OGGETTO: "PATTO PER IL SUD - ME_17750 TAORMINA (ME) - "INTERVENTO DI SISTEMAZIONE IDRAULICA TORRENTE SIRINA" - CODI-CE RENDIS 19IRC36/G1 - CODICE SI_I_17750 - CUP J89D16003290002"

Procedimento: Valutazione di Impatto Ambientale ai sensi dell'art. 23 del D.Lgs 152/2006 e ss.mm.ii. comprensiva, ai sensi dell'art. 10 comma 3 del D. Lgs 152/2006 e ss.mm.ii., con la procedura di Valutazione di Incidenza (Livello II - Appropriata) di cui all'art. 5 del D.P.R. 357/1997 e ss.mm.ii., nell'ambito del Provvedimento Autorizzatorio Unico Regionale (PAUR) ai sensi dell'art. 27-bis D. Lgs. 152/2006 e ss.mm.ii. /

PARERE C.T.S. n. 505 del 29/05/2026

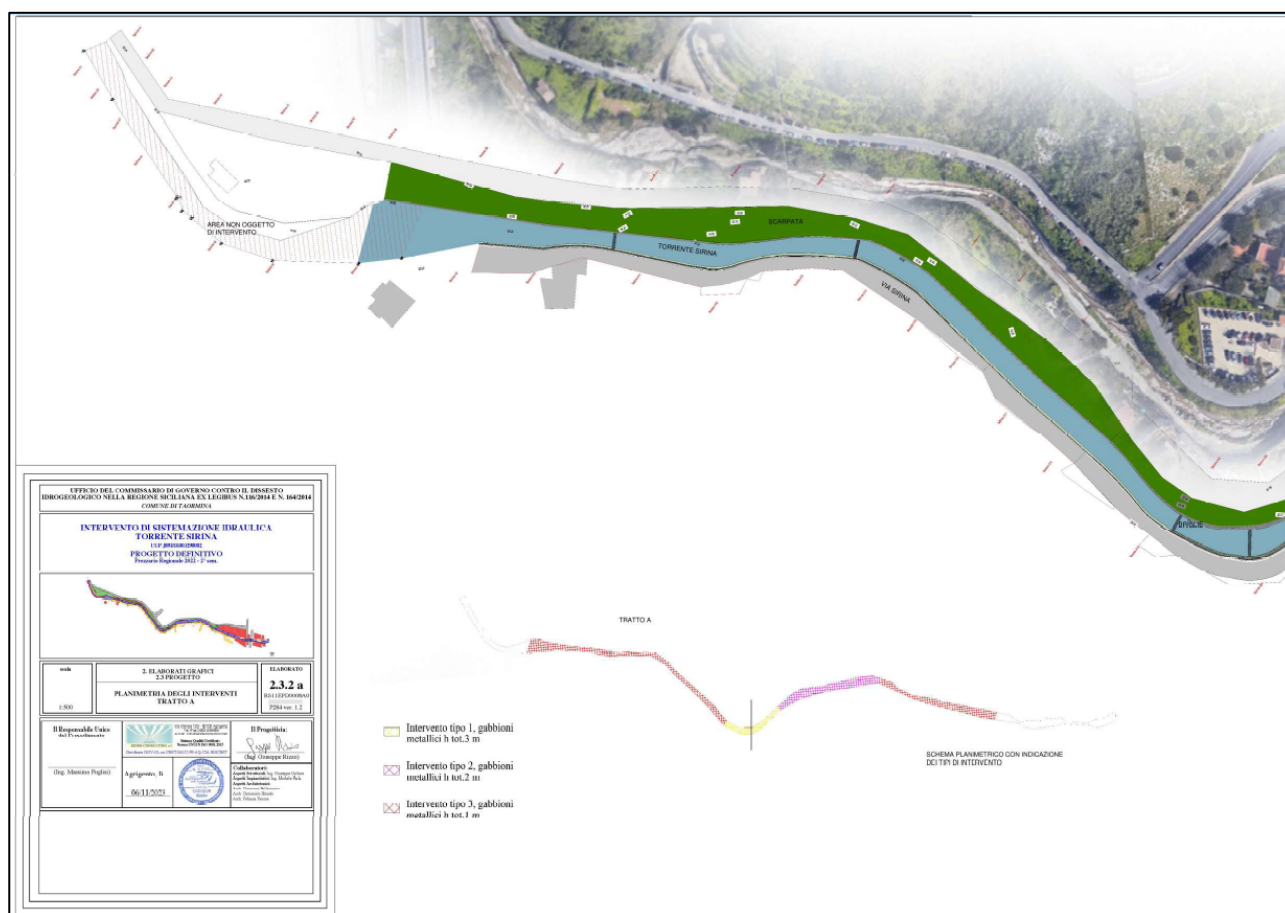
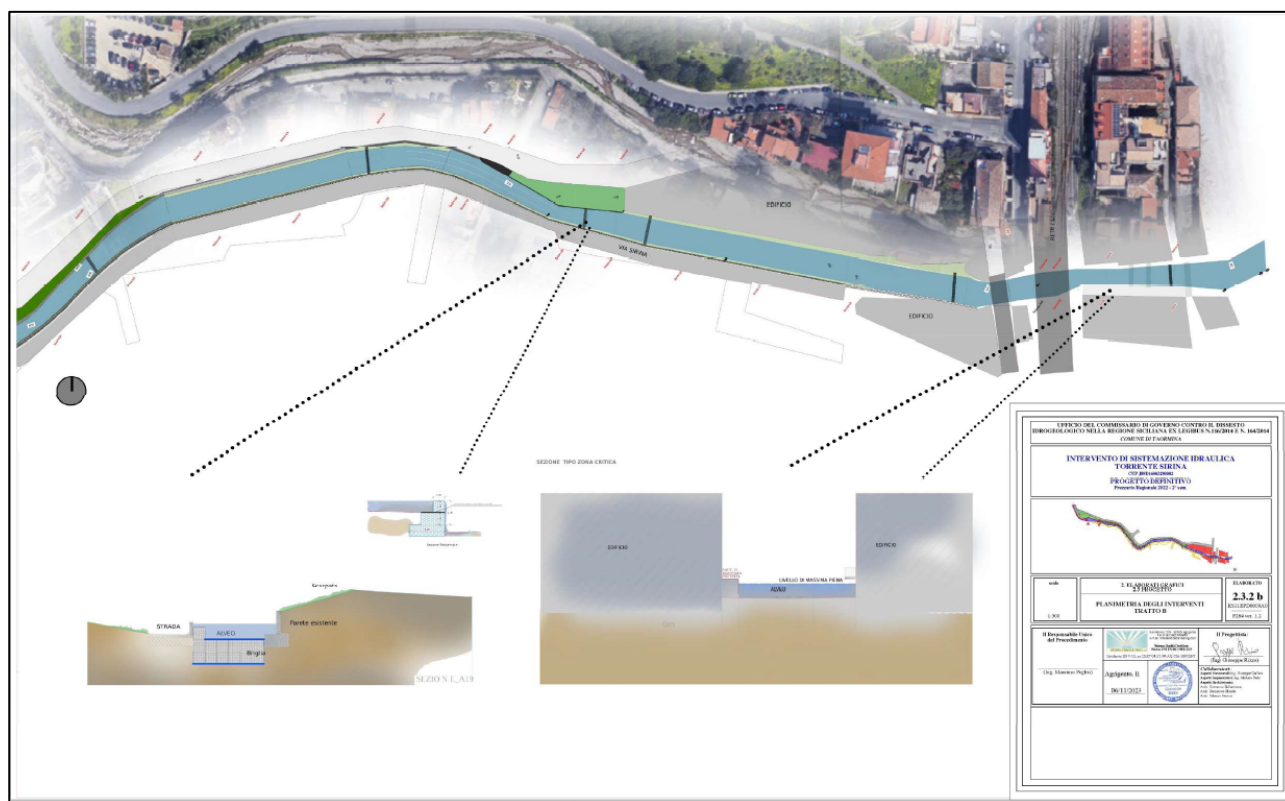
CONSIDERATO che l'intervento prevede utilizzo di gabbioni metallici di altezza variabile tra 3 m ed 1 m;

CONSIDERATO e VALUTATO che è stata prodotta la planimetria delle interferenze, gli elaborati grafici contenenti planimetrie, profili e quaderno delle sezioni, e particolari costruttivi;
